スマートメーター通信機能 基本仕様に対する意見(添付資料)

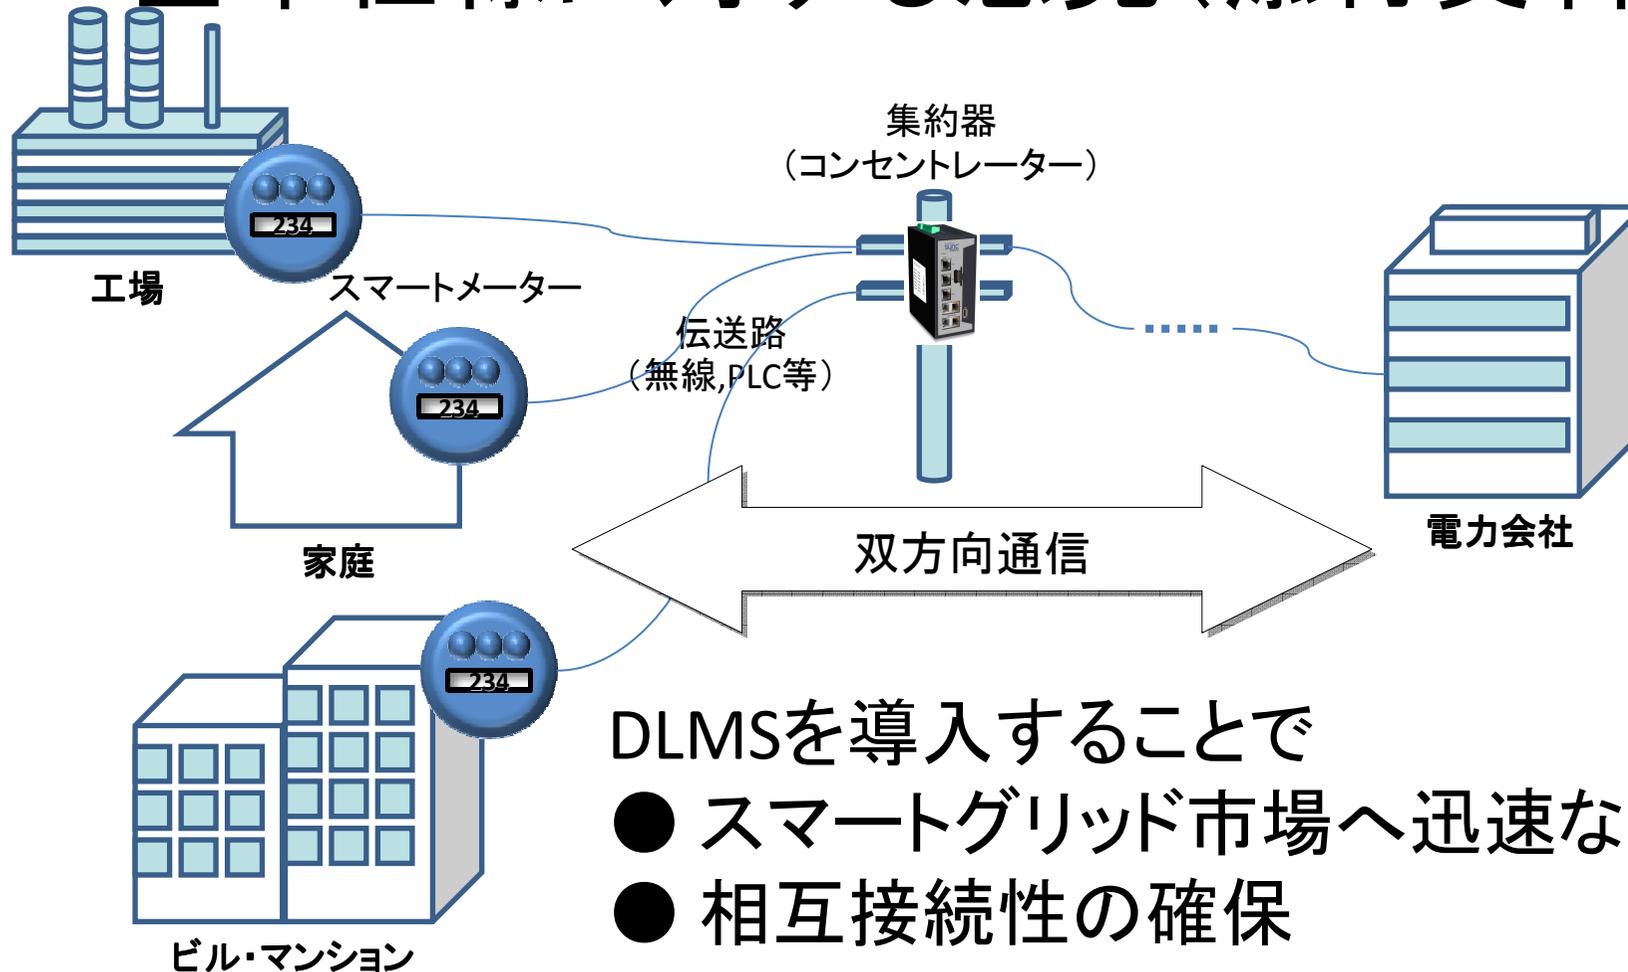
- DLMSを導入することで
- スマートグリッド市場へ迅速な対応
 - 相互接続性の確保
